REQUÊTES D’AUDIENCE PUBLIQUE OU DE MÉDIATION

Nom du projet : **Projet de stabilisation des berges de la baie Saint-François par la ville de Salaberry-de-Valleyfield (3211-02-310)**

Cote	Requête
8.4.1	Émilie Poirier

Objet: Demande de consultation publique concernant le projet de stabilisation des berges de la baie Saint-François par la ville de Salaberry-de-Valleyfield

RÉFECTION DES BERGES BAIE ST-FRANÇOIS
SECTEUR PARC MARCIL – CONDITIONS PROPOSÉES
VUE EN PLAN – OPTION 1

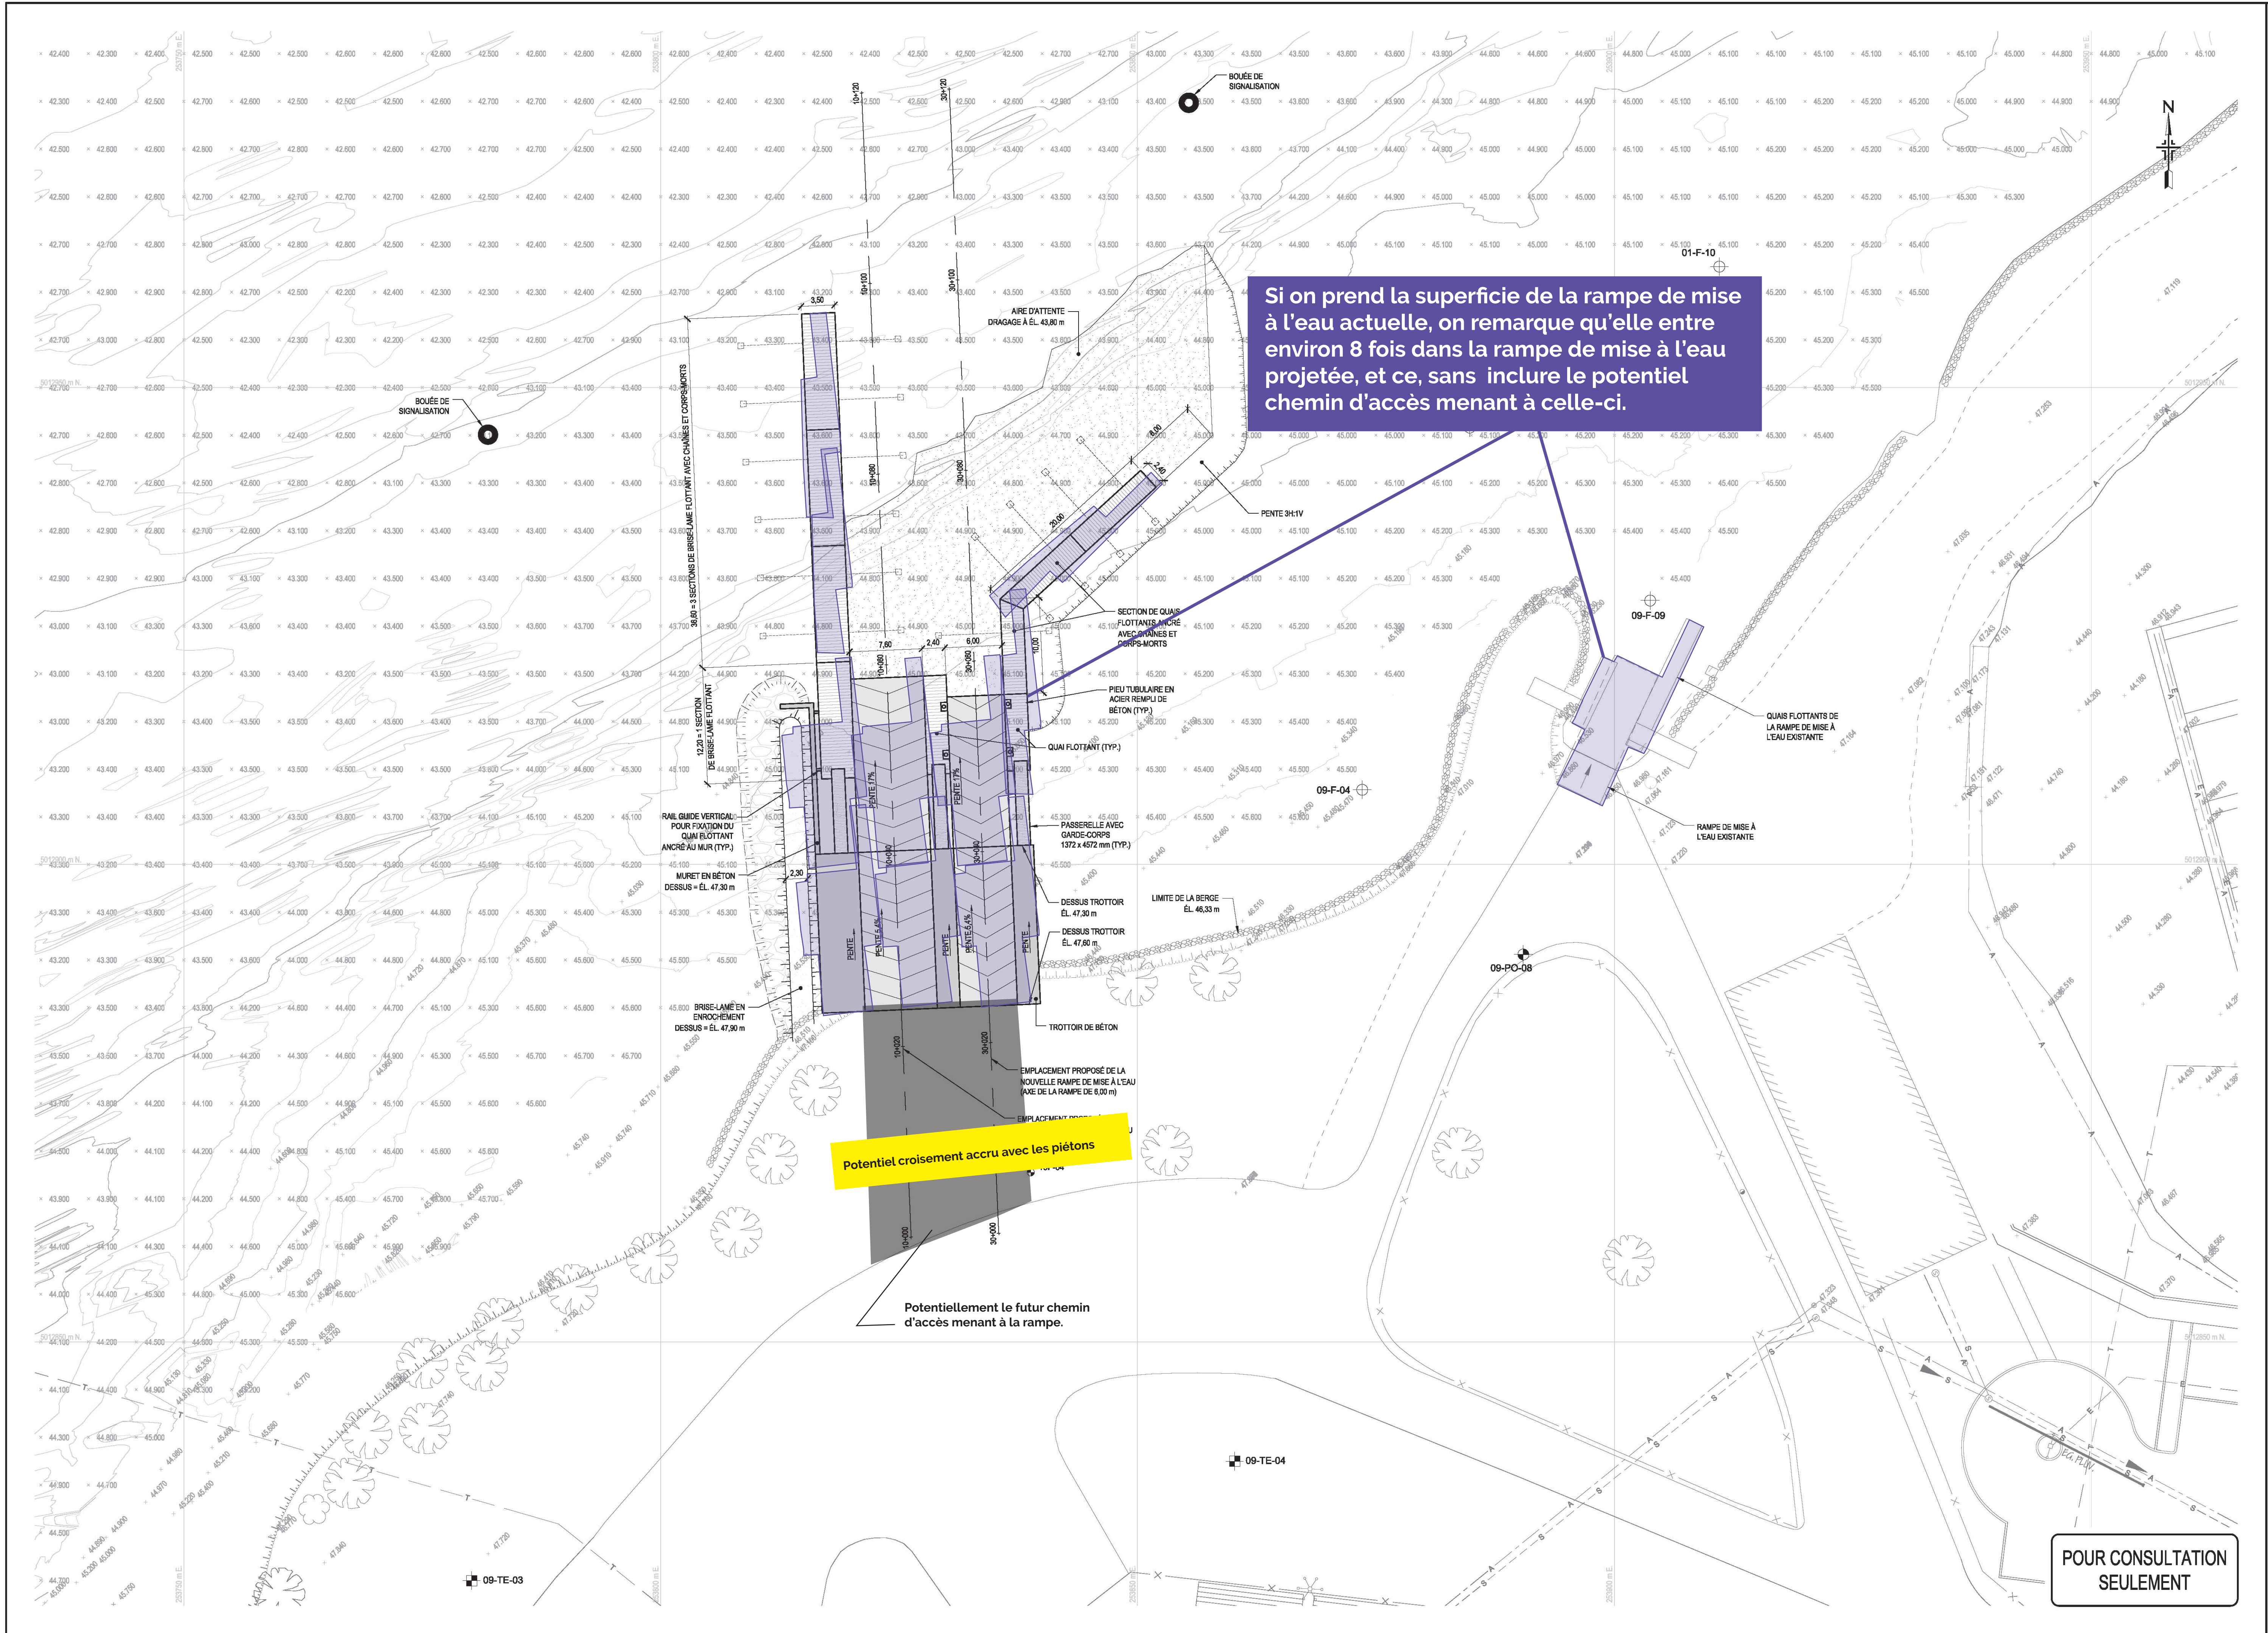
La superficie totale de la rampe de mise à l'eau sera de 2 442 mètres carrés soit environ 8 fois plus grande que la rampe actuelle (voir pièce jointe), tandis que le quai fédéral pourra maintenant accueillir des bateaux de 31,7 m de longueur par 9,14 m de largeur et de 463 tonnes. Les berges aménagées résisteront-elles à un batillage accru ? Également, l'augmentation du nombre de quais temporaires au Parc-Sauvé laisse présager une hausse de l'achalandage. Ces nouvelles infrastructures d'envergure dans la baie nous portent à croire qu'un trafic nautique sensiblement supérieur à ce que l'on connaît sera généré.

- La nouvelle rampe de mise à l'eau, si elle est construite, entraînera une augmentation du trafic terrestre sur des voies comme la rue Victoria ou la rue Alexandre.

- Contrairement à ce qui est mentionné, les conflits entre usagers de la route (voitures, piétons et cyclistes) devraient être accrus (voir la pièce jointe).
